改善箇所説明図

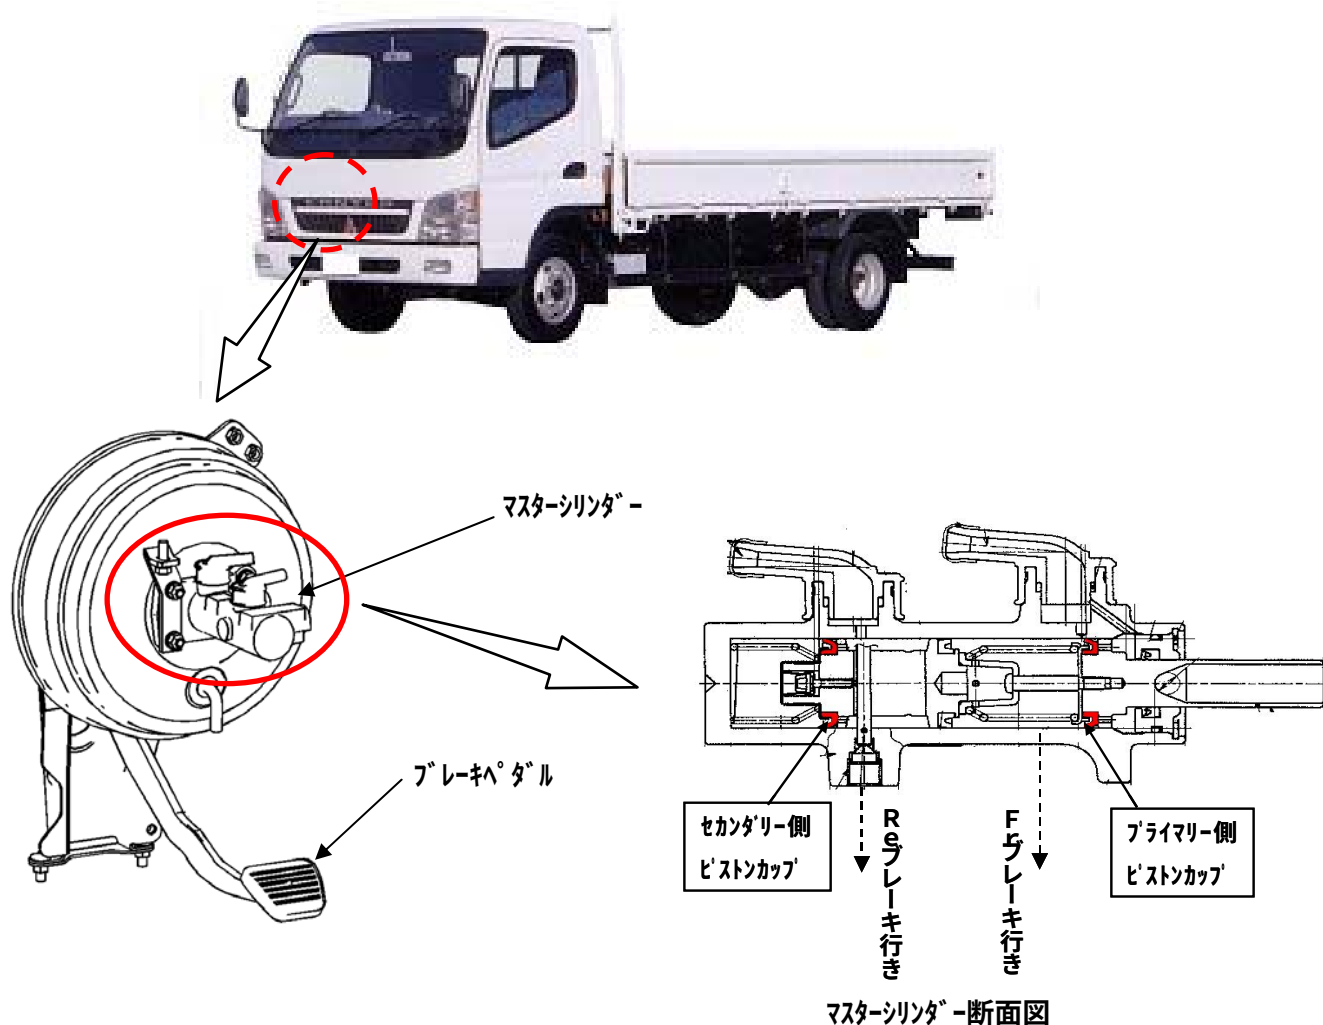
基準不適合箇所

ブレーキマスターシリンダー内部のピストンカップに製造工程時のバリが混入しているものがあるため、ピストンカップに亀裂が生じることがある。そのため、そのままの状態で使用すると、最悪の場合、ピストンカップが破損し、油圧が伝達されず、制動力が低下するおそれがある。

改善の内容

全車両、当該ピストンカップを良品と交換する。

注：□は、交換部品を示します。
